Byggherre Felles Særmøte for endoskopi, skopvask, rengjøringsenhet NRH		
Dato/tid: 01 des 2023 9:00	Lokasjon: Forskningsparken, møterom Aqu	
Ansvarlig Thea Ekren Koren	Klassifiseringskode	
Beskrivelse Hei, vi ble enige i forberedelsesmøtet om å ha særmøte for rengjøringsenheten endoskopi NRH med ett møte før sommer og to møter etter sommer. Vi gjennomfører møtet i Forskningsparken, Nye OUS avklarer deltakere fra OUS.	Neste møte i serien	
Agenda		
001 <input type="checkbox"/>	Velkommen og presentasjon av deltakere Agenda 1. Velkommen og presentasjon av deltakere 2. Gjennomgang av tidligere aksjoner og presentasjon av justert løsning 3. Gruppen svarer ut omforent spørsmålene som er gitt i vedlagt excelark, obs. det er flere arkfaner i dokumentet som dere må gjennomgå og svare ut. 4. Oppsummering og veien videre 5. Evt. Deltakere i særmøte regjørinsenhet endoskopi NRH_231201.JPG	
002 <input type="checkbox"/>	Gjennomgang av tidligere aksjoner og presentasjon av justert løsning Det er utarbeidet en ny løsning for arealet til rengjøringsenheten for fleksible skop NRH som er utsendt gruppen i forkant av møtet og gjennomgås i dag. Gruppen mener ny løsning er god og ivaretar flyt og funksjo

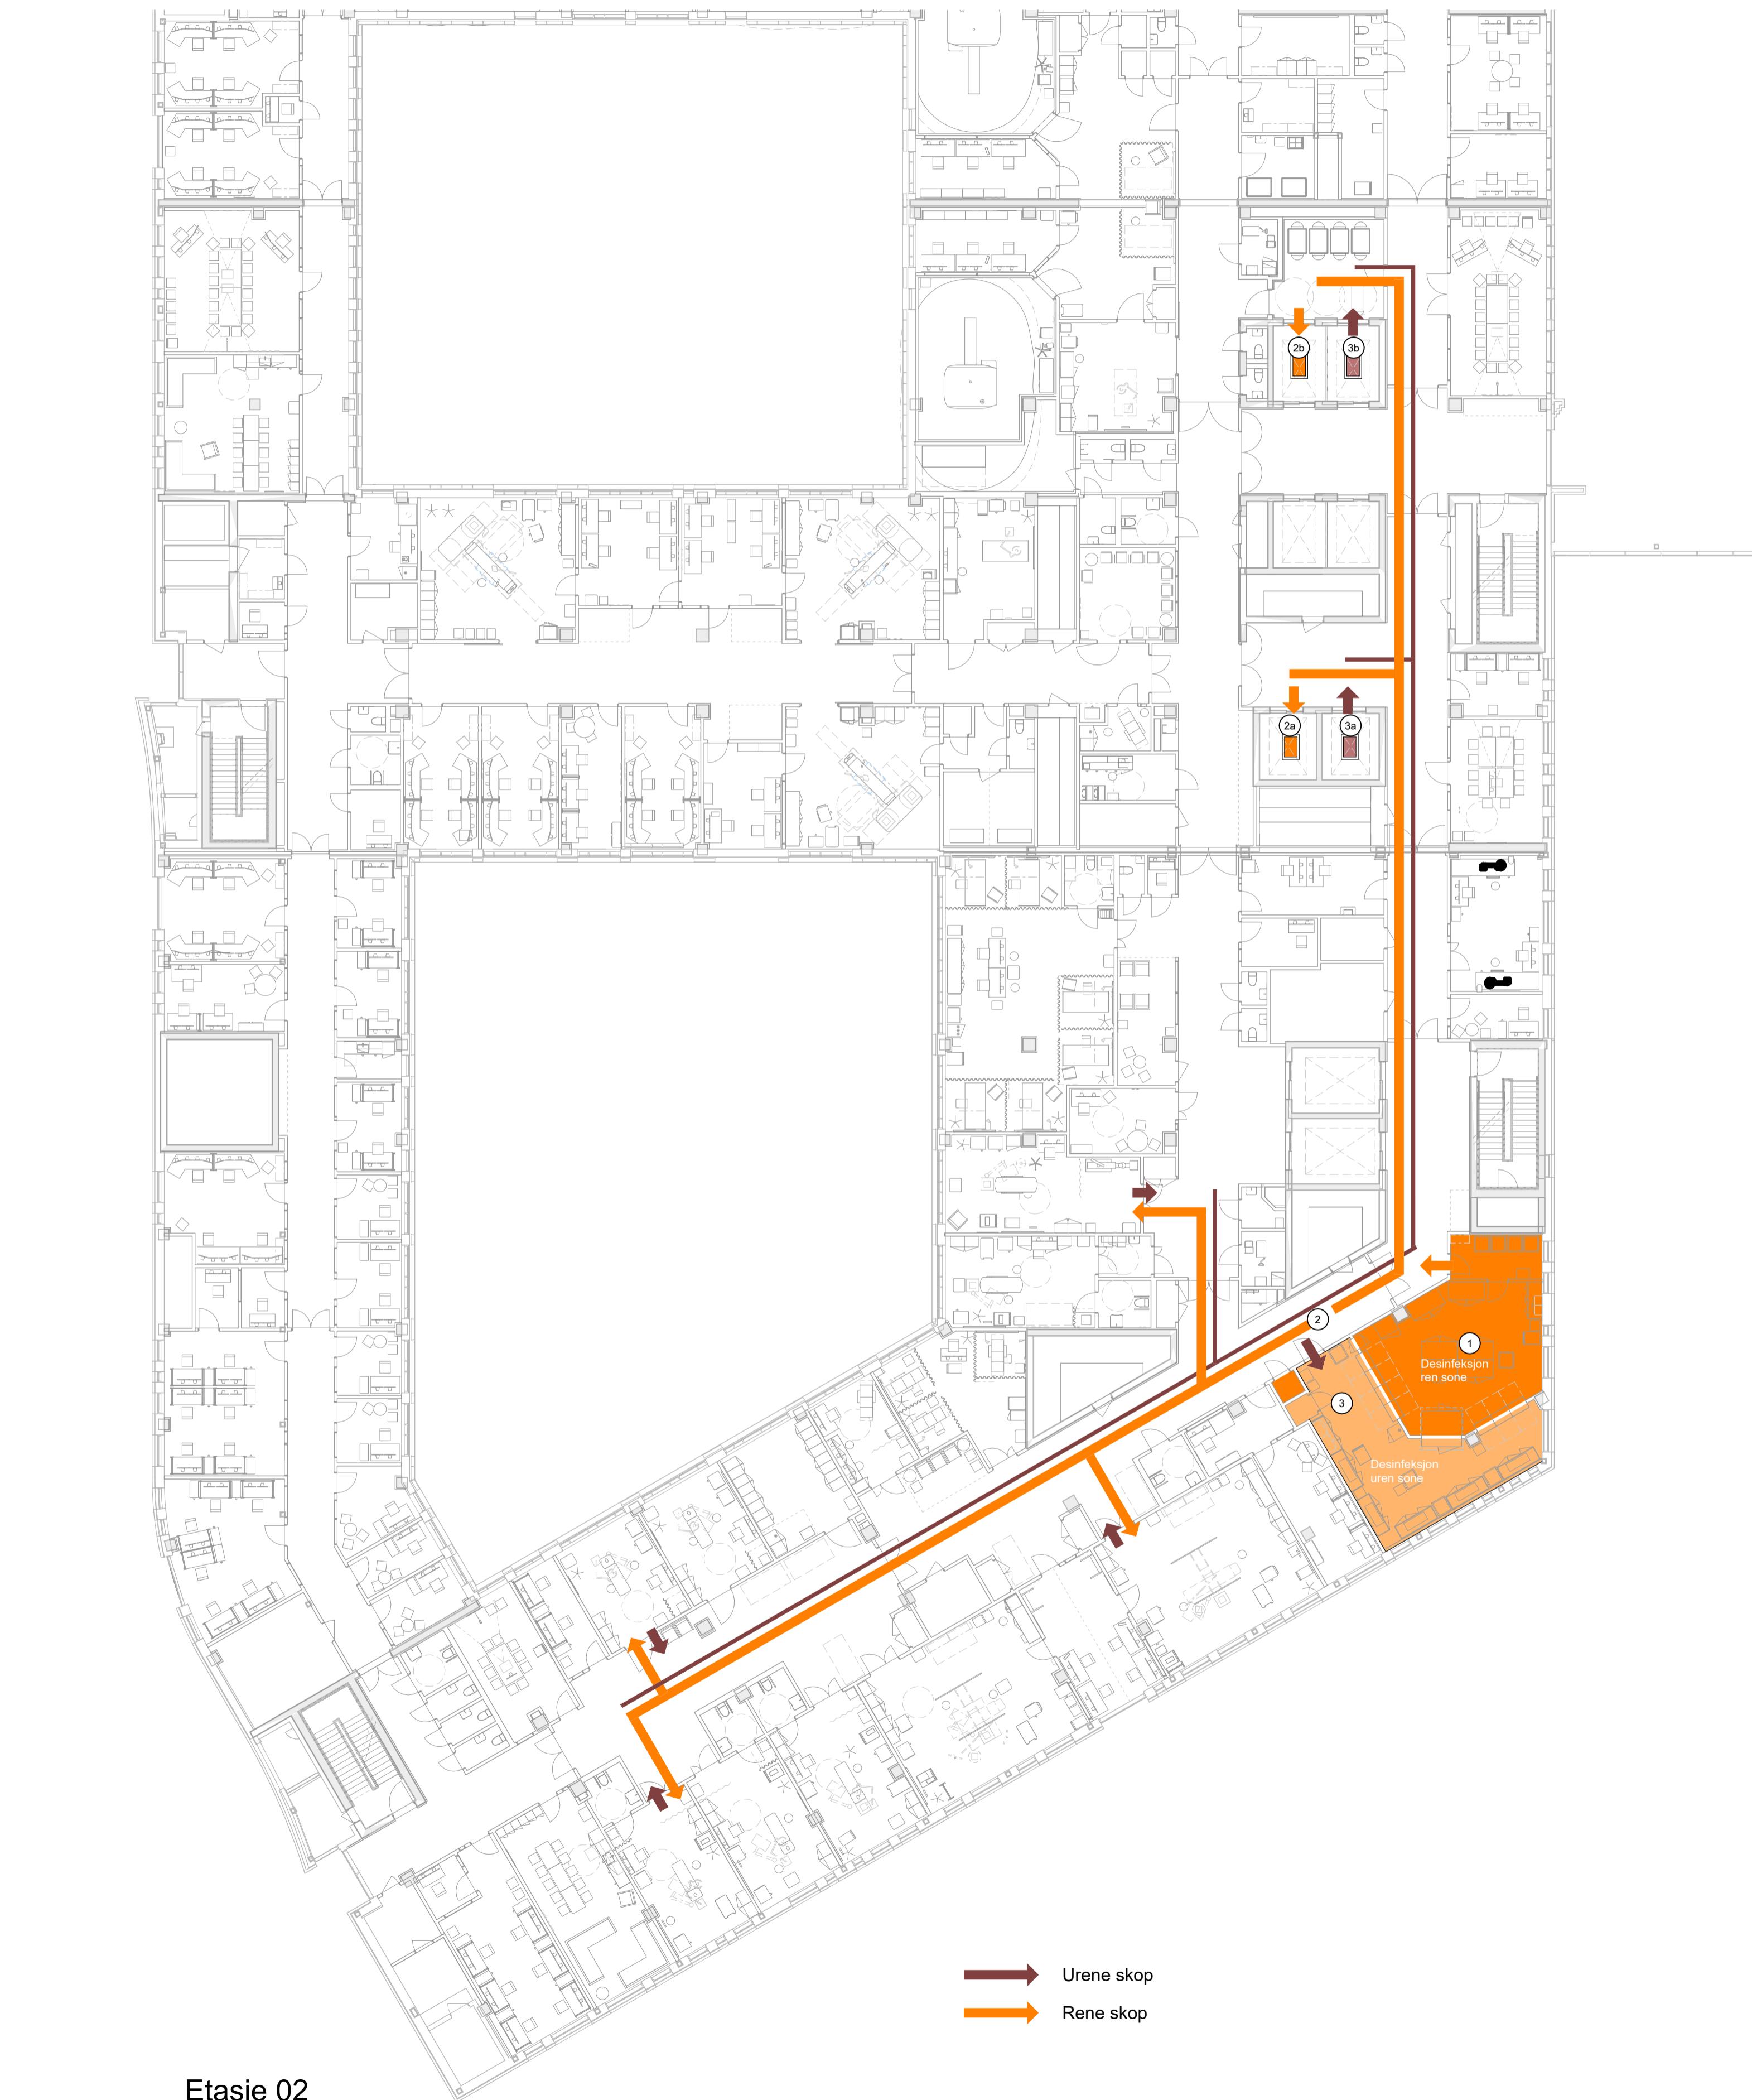
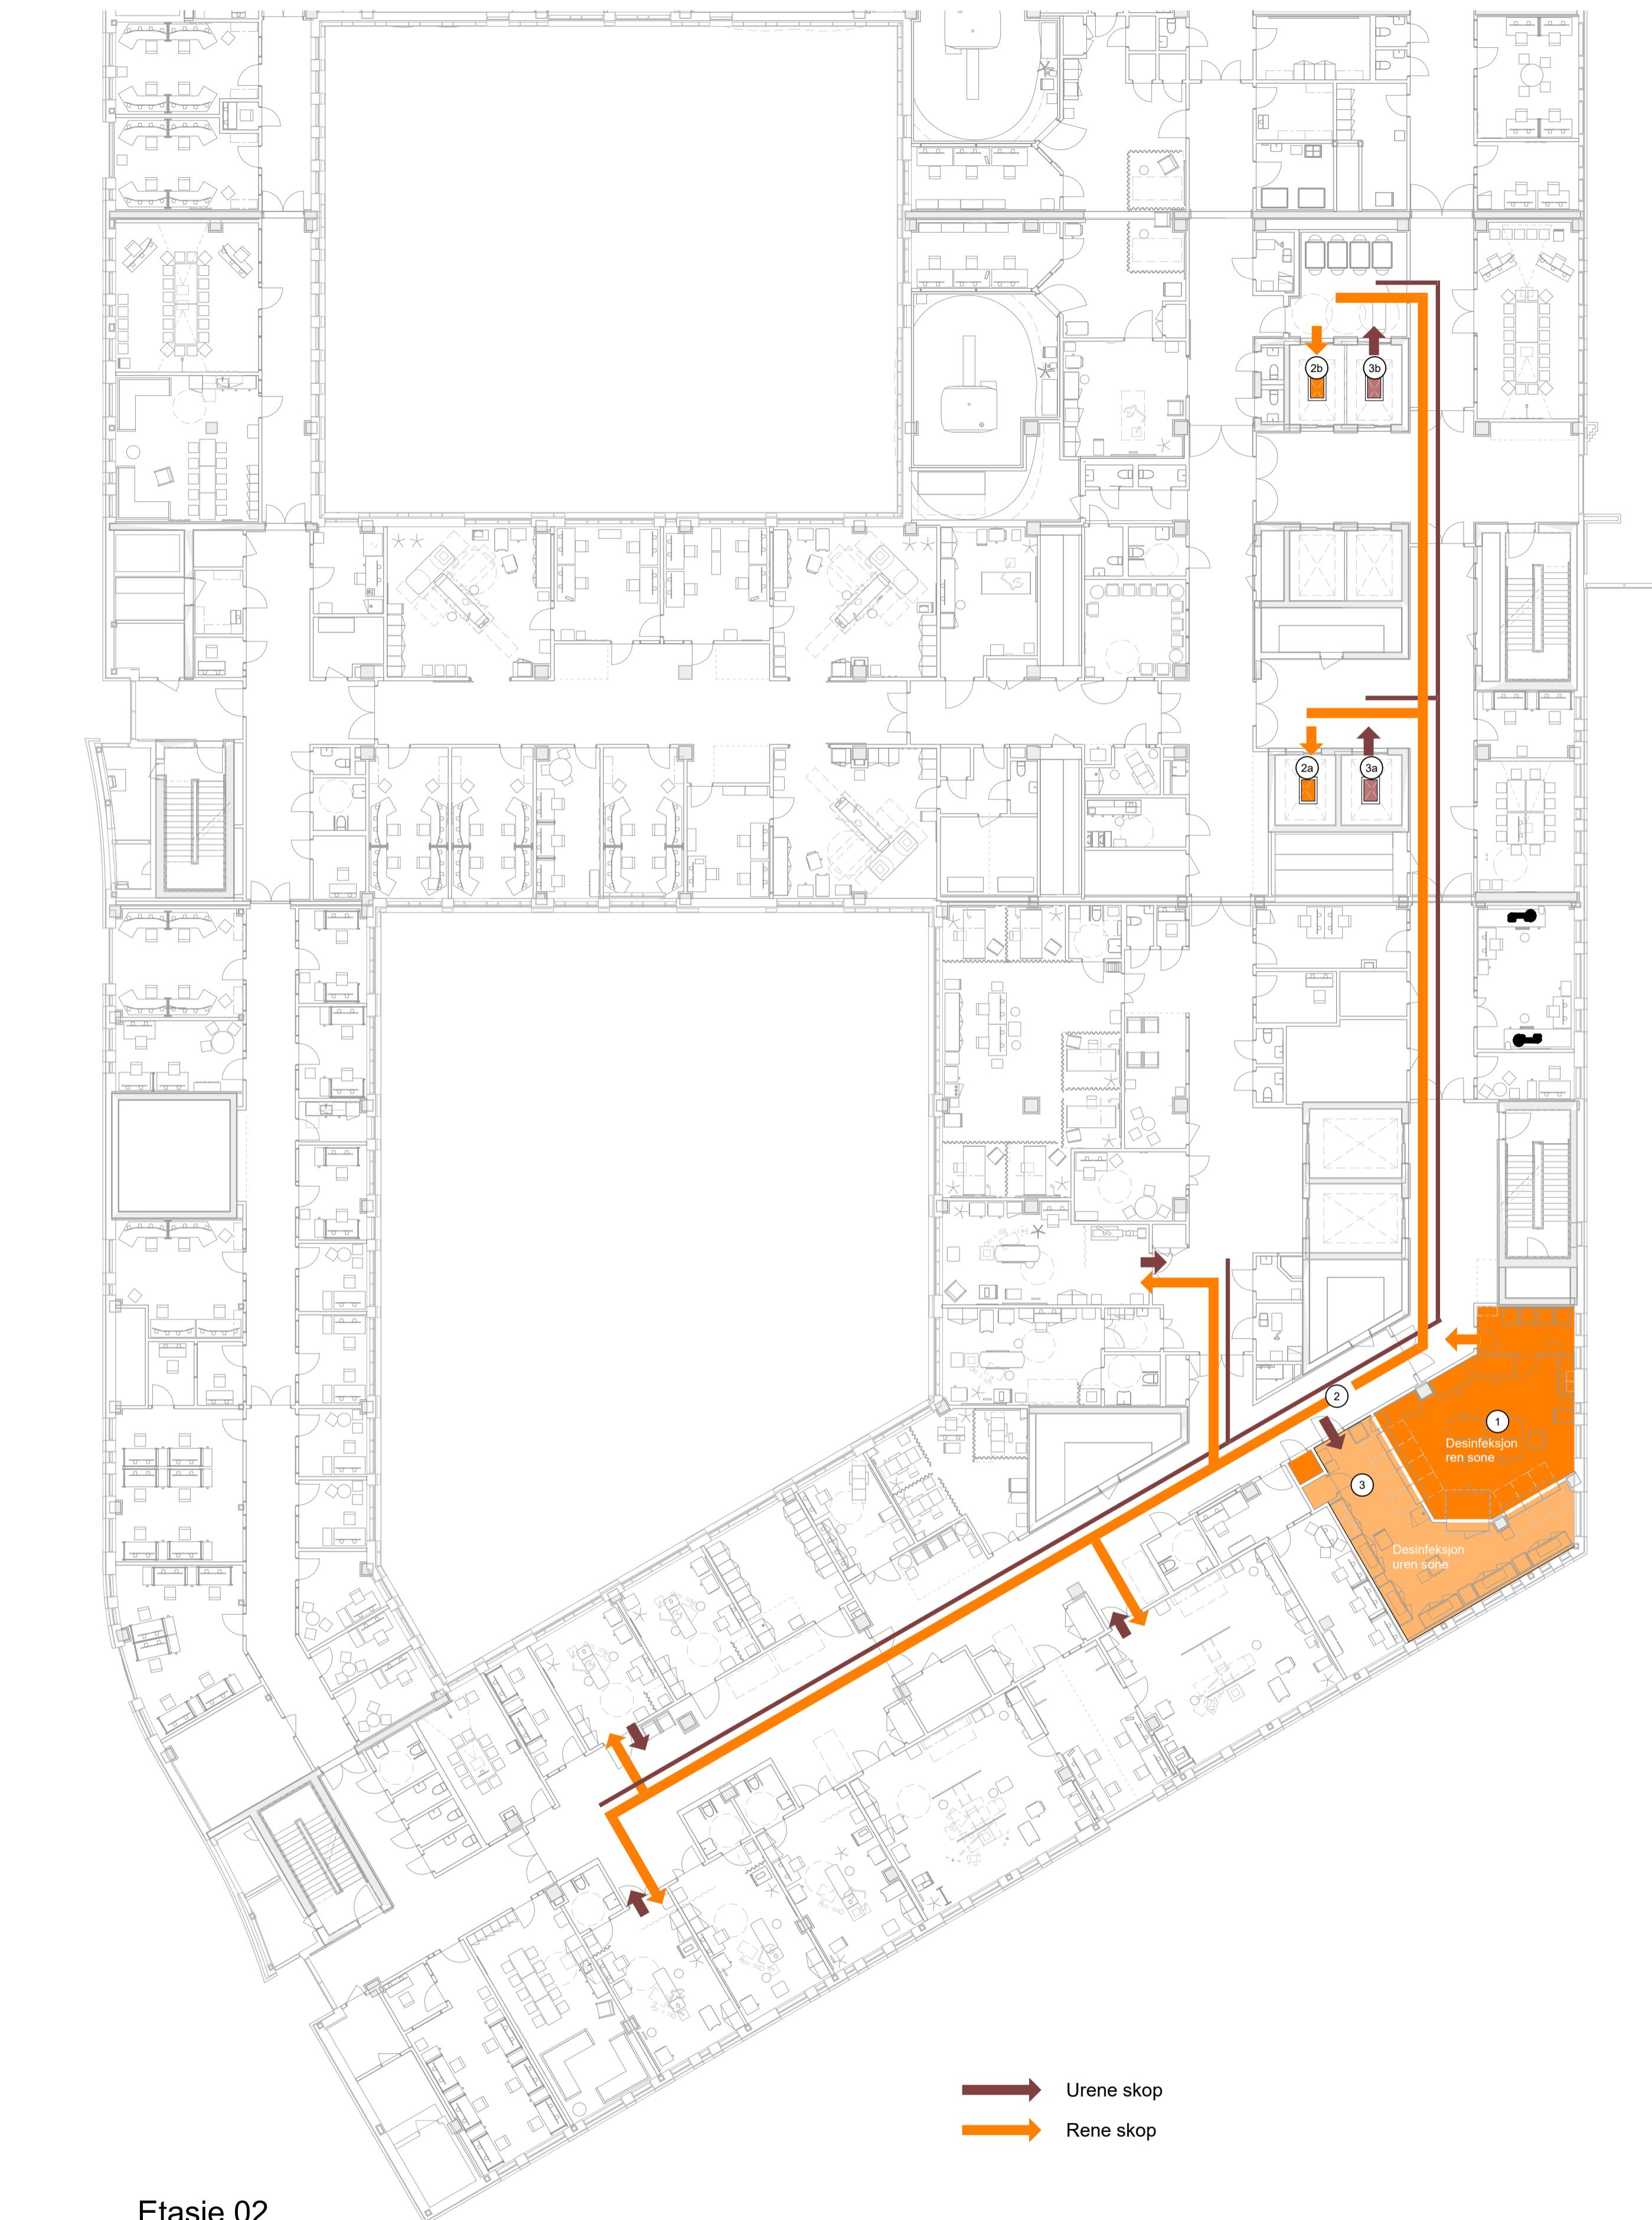
- (1) Rene skop hentes fra Desinfeksjon - ren sone
- (2) Rene skop distribueres til kliniske områder i etasje 02
- (2a) Rene skop distribueres via heis til kliniske områder i etasje 04
- (2b) Rene skop distribueres via heis til kliniske områder i etasje U1
- (3) Urene skop bringes til skopvask og desinfeksjon
- (3a) Urene skop fra operasjon i etasje 04 via heis til skopvask og desinfeksjon i etasje 02
- (3b) Urene skop fra U1 via heis til skopvask og desinfeksjon i etasje 02
